Opinia Nr 719/2021

z wyniku przeprowadzonych oględzin-ekspertyzy urządzeń grzewczo-kominowych

w Dąbrowie ul. Solomyka Nr 64

SZKIC ORIENTACYJNY:

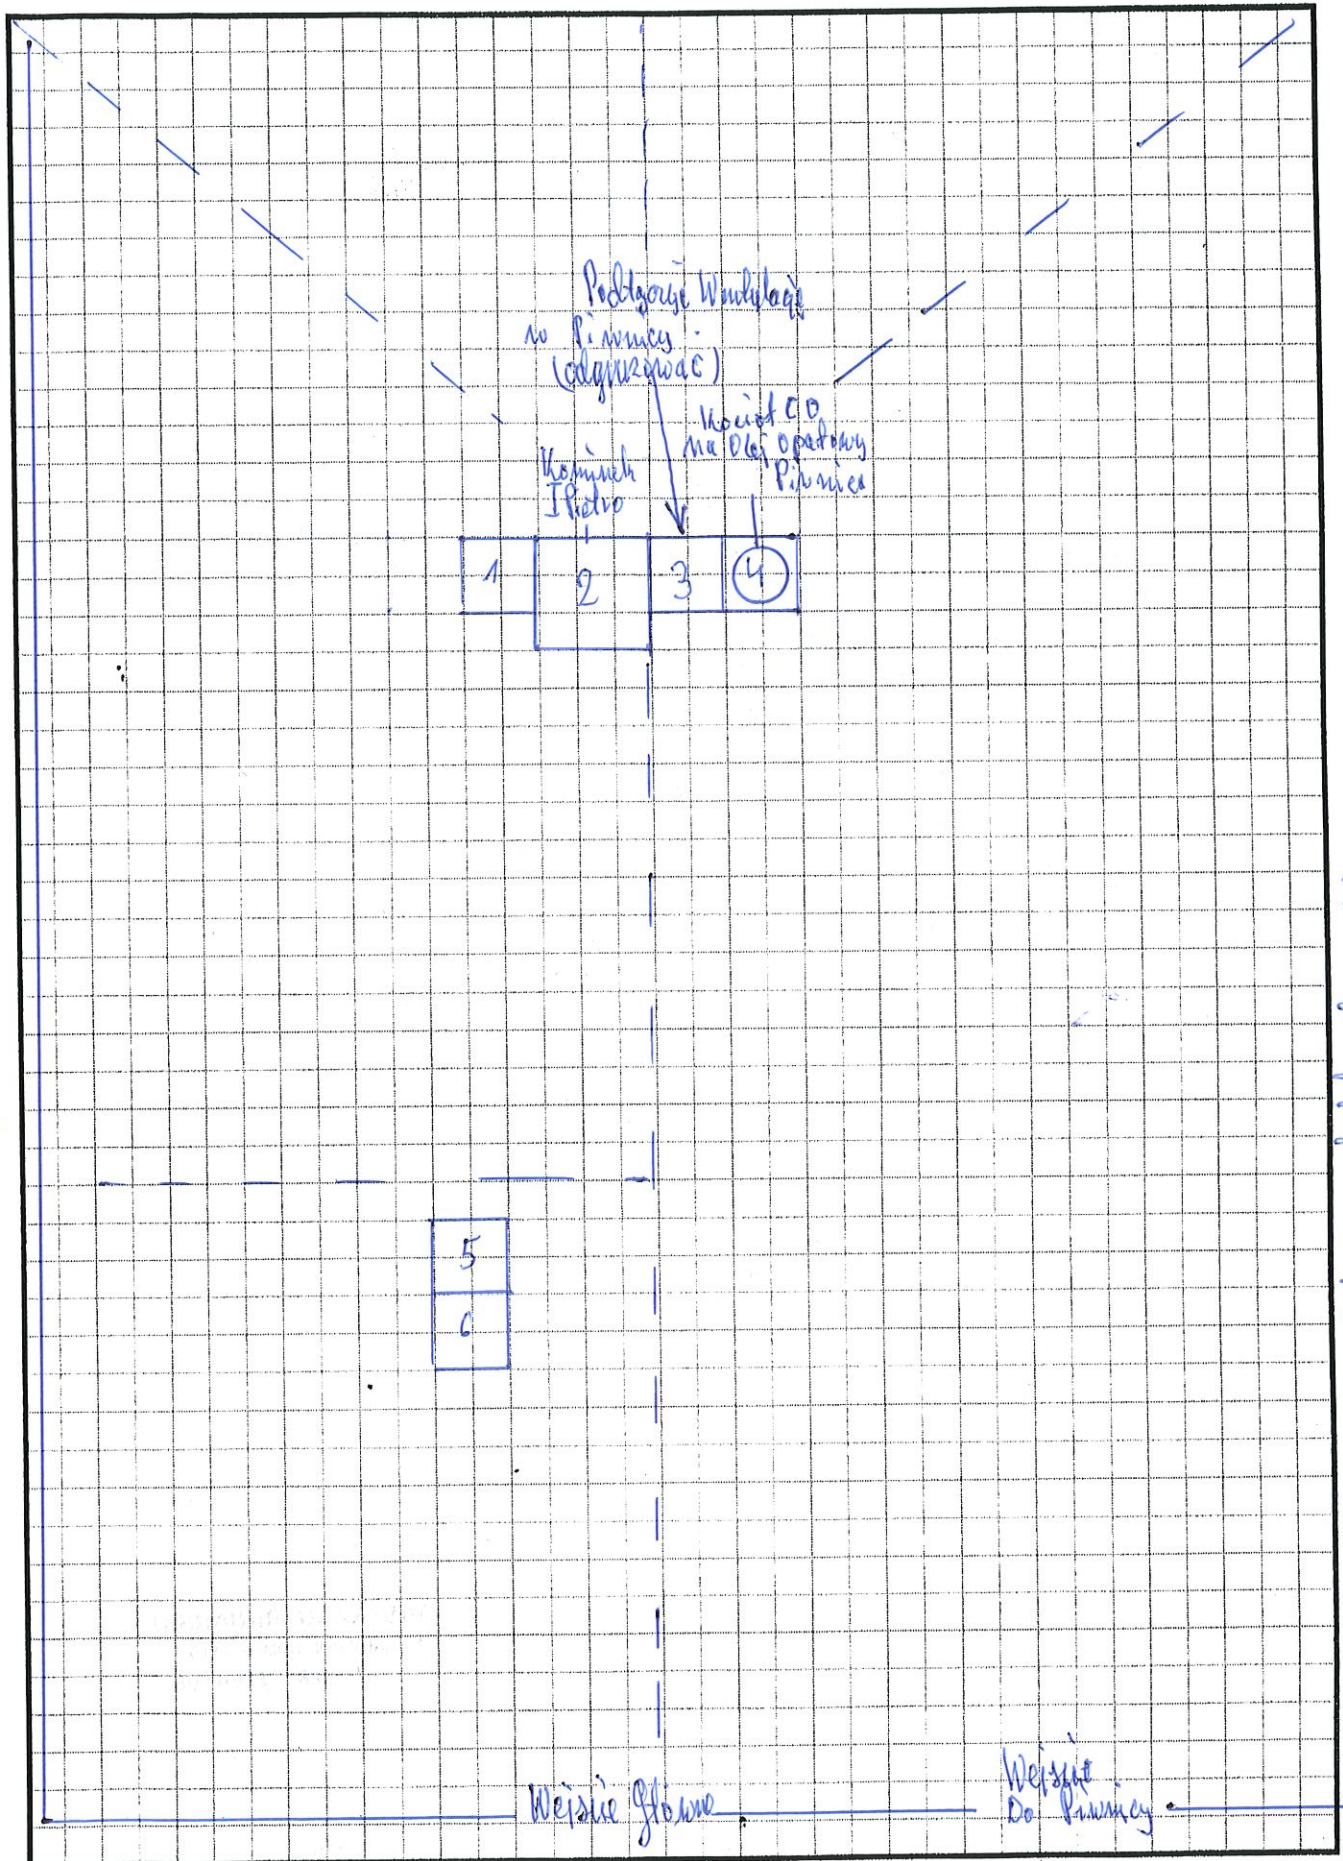
W przewodzie nr 2 podłączony jest komin na I piętro. Przewód kominowy nie posiadał drzwiczek wyjściowych.
W przewodzie nr 4 podłączony jest w piwnicy do pomieszczenia kotłowni kocioł 10 na oleju opałowym.
Brak wentylacji mechanicznej w kotłowni. Mały podłogowy kładek wentylacyjny w przedziale nr 3.
po uprzednim odstawieniu przewodu do elektrycznego przepływu.
W pozostałych przewodach brak podłączeń.
Kominowy przewód nr 1, 3 i 4 wysiada 14x14 cm. Przewód nr 2 posiada wymiar 28x28 cm.
Przewody nr 5 i 6 posiadają wymiar 14x14 cm.
Przewód nr 4 jest dworurówkowy do poziomu I w piwnicy - wyposażony w kładek kominowy p/130.
Przewód nr 1 jest średnicą od poziomu I w piwnicy na wysokości 3 m.
Przewód nr 2 jest średnicą od poziomu I w piwnicy na wysokości 7 m.
Przewód nr 3 jest średnicą od poziomu I w piwnicy na wysokości 7 m - obrotowa strona.
Przewód nr 5 jest średnicą od poziomu I w piwnicy na wysokości 2,5 m.

Przewód nr 6 jest średnicą od poziomu I w piwnicy na wysokości 3,5 m.
Wszystkie przewody posiadają górne węzły ponad dachem. Ogród przewodu nr 4 nie posiada drzwiczek wyjściowych. Przewody są umieszczone ponad dachem.

1. Po dokonaniu proponowanych rozwiązań, należy zgłosić ponownie do sprawdzenia prawidłowość wykonania i funkcjonowania urządzeń grzewczo-kominowych
